Zavod za gozdove Slovenije
Območna enota Maribor

Šifra: 3407-190/2025-13
Datum: 24. april 2025

**Zadeva: Soglasje k projektu ANALIZA MOŽNOSTI ZA VKLJUČITEV UREDITEV ZA OHRANJANJE BIOTSKE RAZNOVRSTNOSTI IN VAROVANJE OBMOČIJ NATURA 2000 v sklopu operacije »Zmanjševanje poplavne ogroženosti porečja Drave - Območje Ptujske Drave«**

**S O G L A S J E s p o g o j i k p r o j e k t u**

*Slika 1: Prikaz območja posega (vir: Dokumentacija za poseg v naravo)*

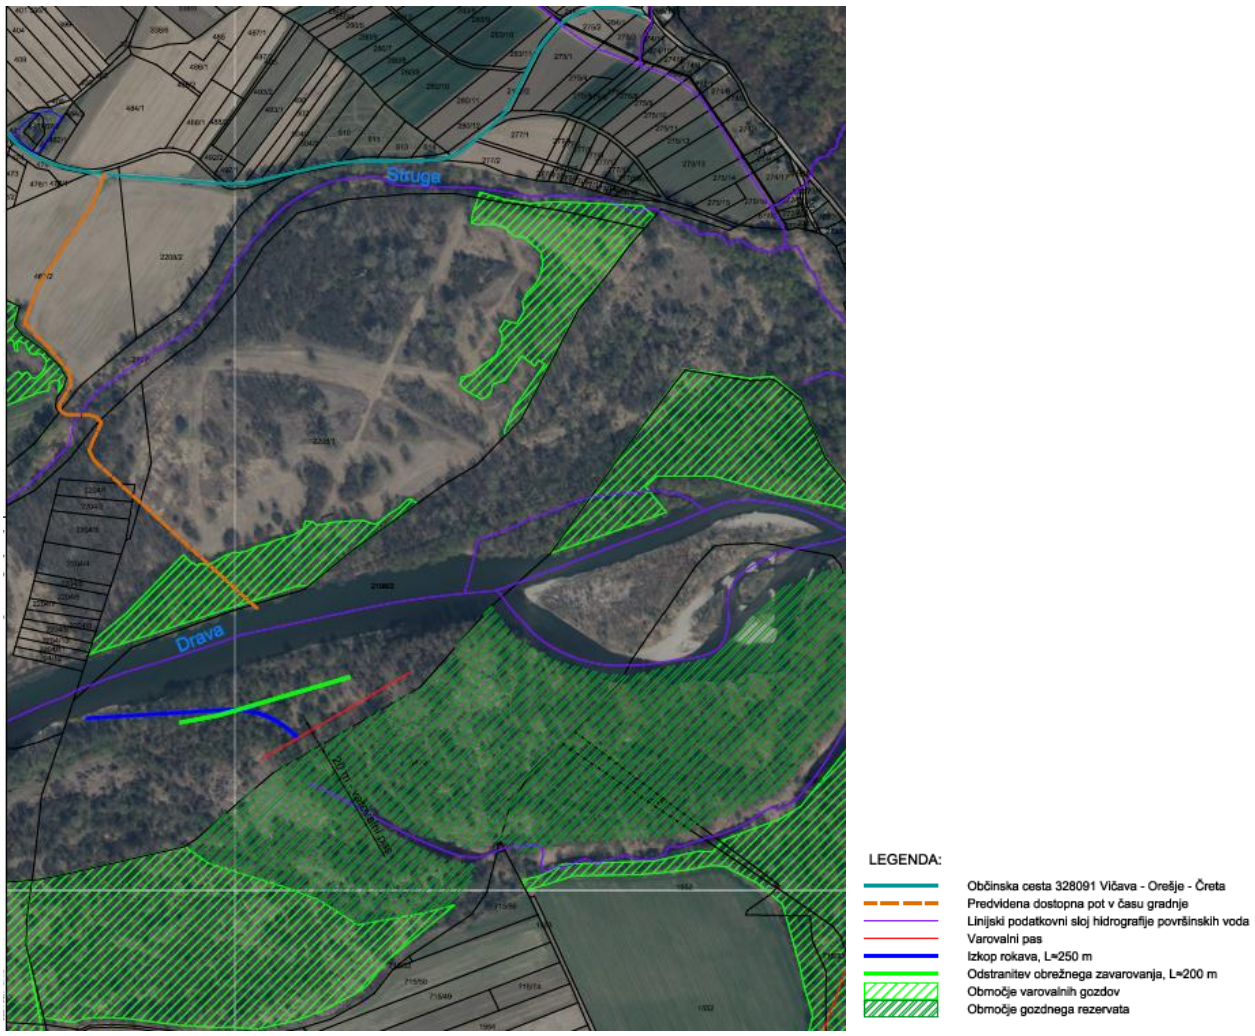
- Dostop do predvidene gradnje bo treba zagotoviti z levega brega reke Drave po obstoječih občinskih cestah ter kmetijskih in gozdnih poteh. Zato bo potrebno v strugi reke Drave začasno izvesti gradbeni nasip, ki bo izvajalcu omogočil dostop do lokacije.

- Odstranitev obrežnega zavarovanja: Na območju se v dolžini cca 200 m odstrani obrežno zavarovanje, ki predstavlja zaporo na nekdanjem rokavu reke Drave. Zaradi zasutosti z zemljino se s sondažnimi izkopi preveri njen obseg ter v celoti odstrani. Izkopane skale se odpelje na ustrezno deponijo, bodisi uporabijo za morebitno izvedbo pasivnega zavarovanja, ki se bo izvedlo v Loki pri Rošnji.

Obnova vtoka: Na območju nekdanjega rokava je potrebno obnoviti vtok v rokav Drave v dolžini približno 150 m. Vtok je potrebno očistiti naplavin, tako da bi širina dna rokava znova znašala najmanj 10 m, brežine pa izvesti v naklonu približno 45° ali manj. Vtok je potrebno obnoviti pod kotom vsaj 120° napram brežini Drave oziroma pod kotom, ki bo ob napajanju rokava omogočal dovolj močan tok, da se struga rokava ne bo zapolnila s sedimentom. Vtok ali brežine se ne utrjujejo. Material iz izkopa se naj razgrne ob brežini rokava ali pa se odrine v strugo Drave. Čiščenje naplavin iz rokava bi bilo potrebno izvesti v dolžini približno 500 m. Na predmetnem območju, kjer se bodo izvajala dela, naj se odstranijo le posamezna drevesa oziroma skupine dreves in grmov, ki so nujno potrebna za dostop z delovno mehanizacijo na

1. Poseg na predmetnem zemljišču, je sprejemljiv ob upoštevanju naslednjih pogojev za izvedbo posega v območju gozda in gozdnega prostora:
   - Kakršnikoli posegi v gozd izven območja predmetnega posega niso dovoljeni.

- Za dostop do lokacije posega se naj uporabijo že obstoječe dostopne poti izven območja gozdov.
   - Deponiranje odkopanega materiala, ki bo nastal pri odstranitvi obrežnega materiala, obnovi vtoka ali vzpostavitvi dostopnih poti v gozdu ali v gozdnem prostoru **ni dovoljeno**. Odpeljati ga je potrebno na dogovorjene urejene deponije. Prav tako ni dovoljeno obsipavanje stoječega gozdnega drevja v času trajanja posega ali po dokončni ureditvi objekta.

2. Pri posegu obnova vtoka je treba upoštevati minimalni 20 metrski varovalni pas.

*Slika 2: Prikaz območja varovalnih gozdov (obarvano svetlo zeleno) ter gozdnih prometnic (vijoličaste črte) (vir: Baza prostorskih podatkov Zavoda)*

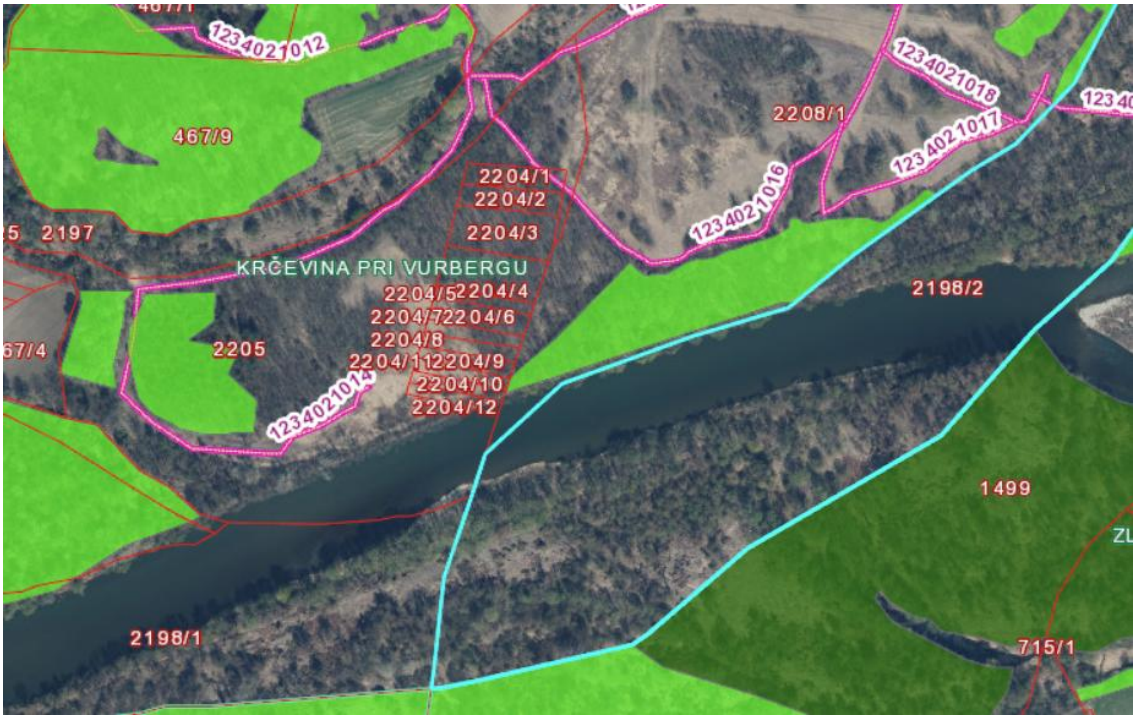
**Dostop do lokacije posega** poteka skozi **varovalni gozd** (VG 12704) na zemljišču s par. št. 2208/1, k.o. 366 Krčevina pri Vurbergu, ki je v strokovnih podlagah za gospodarjenje z gozdovi (Gozdnogospodarski načrt gozdnogospodarskega območja Maribor 2021–2030; Uradni list RS, št. 116/23, Gozdnogospodarski načrt gozdnogospodarske enote Destrnik 2022–2031; Uradni list RS, št. 24/2024) opredeljena kot gozd v sklopu ureditvene enote 34021G, kjer sta na prvi stopnji poudarjeni funkcija varovanja gozdnih zemljišč in sestojev ter funkcija ohranjanje biotske raznovrstnosti. Hidrološka funkcija ter funkcija varovanja naravnih vrednot sta poudarjeni na drugi stopnji.

**Zavod predlaga, da se dostopna pot prestavi izven območja varovalnih gozdov, na že obstoječe gozdne prometnice.**

primeru dostopne poti, kjer mora vlagatelj dostopno pot prestaviti izven območja varovalnih gozdov ali pa pridobiti soglasje pristojnega ministrstva.
